3. Änderung Bebauungsplan Nr. 8b der Gemeinde Haselau,
Beteiligung der Behörden und sonstigen Träger öffentlicher Belange, sowie der Nachbarkommunen – öffentliche Auslegung

Gemeinde Haselau, 3. Änderung des Bebauungsplans Nr. 8b, Beteiligung der Behörden und sonstigen Träger öffentlicher Belange, sowie der Nachbarkommunen – öffentliche Auslegung - Auswertung der Stellungnahmen zum Entwurf -	
Ohne Anregungen und Bedenken	
Behörden und sonstige Träger öffentlicher Belange	
Dataport AöR , Billstraße 82, 20539 Hamburg, Stellungnahme vom 08.11.2023	
Ericsson GmbH , Prinzenallee 21, 40549 Düsseldorf, Stellungnahme vom 08.11.2023	
50Hertz Transmission GmbH , Heidestraße 2, 10557 Berlin, Stellungnahme vom 09.11.2023	
Gesellschaft für Abfallwirtschaft und Abfallbehandlung mbH (GAB) , Bundesstr. 301, 25495 Kummerfeld, Stellungnahme vom 17.11.2023	
Sielverband Haselau-Haseldorf , Hauptstraße 23, 25489 Haseldorf, Stellungnahme vom 20.11.2023	
Landwirtschaftskammer Schleswig-Holstein , Grüner Kamp 15-17, 24768 Rendsburg, Stellungnahme vom 22.11.2023	Mit Schreiben vom 22.11.2023 mitgeteilt, dass eine weitere Beteiligung am Verfahren nicht erforderlich ist.

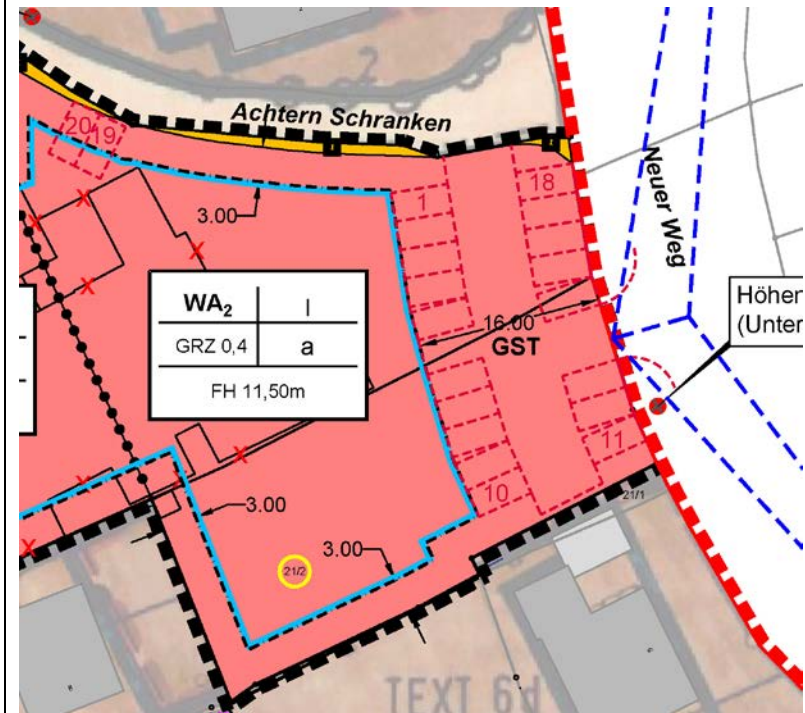
<p>Landesbetrieb Straßenbau und Verkehr Schleswig-Holstein, Breitenburger Straße 29, 25524 Itzehoe, Stellungnahme vom 20.11.2023:</p> <p>Gegen die o.g. Bauleitplanung habe ich Bedenken.</p> <p>Die geplante Fahrgasse mit einer parallel zur L 261 verlaufenden PKW-Stellplatzanlage für ca. 10 PKW, die sich lt. Planzeichnung in unmittelbarer Nähe zum Knotenpunkt „Hohenhorster Chaussee“ (-L 261-) / „Achtern Schranken“ befindet, ist meinerseits nicht akzeptabel.</p> <p>Die Entfernung der geplanten Fahrgasse zur Landesstraße ist zu gering, so dass davon auszugehen ist, dass die Leichtigkeit des Verkehrs auf der L 261 beeinträchtigt wird.</p>	<p>Der Hinweis wurde teilweise berücksichtigt.</p> <p>Es handelt sich bei der geplanten Stellplatzanlage um einen Bereich, der bereits mit einer umfangreichen Stellplatzanlage für das Restaurant Jägerkrug bebaut ist. Die bestehende Erschließung erfolgt sowohl über eine bestehende Zufahrt an der Straße Achtern Schranken als auch an der Hohenhorster Chaussee. Die Stellplatzanlage wurde dahingehend angepasst und geändert, dass nunmehr ebenfalls die bereits bestehende Zufahrt zur Stellplatzanlage</p>

Weiterhin ist der Rangierverkehr innerhalb der geplanten Fahrgasse zu berücksichtigen, der ebenfalls die Leichtigkeit des Verkehrs behindern kann.

Ferner fehlt eine Wendemöglichkeit in der geplanten Fahrgasse der PKW-Stellplatzanlage. Diese ist vorzuhalten.

Des Weiteren ist davon auszugehen, dass die geplanten Parkplätze Sichtbeziehungen beeinträchtigen können.

des Jägerkrug an der Hohenhorster Chaussee genutzt wird. Die Zufahrt zur Stellplatzanlage für die Mehrfamilienhäuser erfolgt somit sowohl über eine Anbindung an die Straße „Achtern Schranken“ als auch über die bereits bestehende Zufahrt an der L261 – Hohenhorster Chaussee. Dazu wurden 2 PKW-Stellplätze im nordwestlichen Bereich der Teilfläche WA2 verlagert.

Durch die Anpassung der Stellplatzanlage kann auf eine Wendeanlage innerhalb der Stellplatzanlage verzichtet werden.

Der Hinweis wurde berücksichtigt. Die Sichtdreiecke wurden nachrichtlich im Bebauungsplan dargestellt. Sichtbeziehungen werden
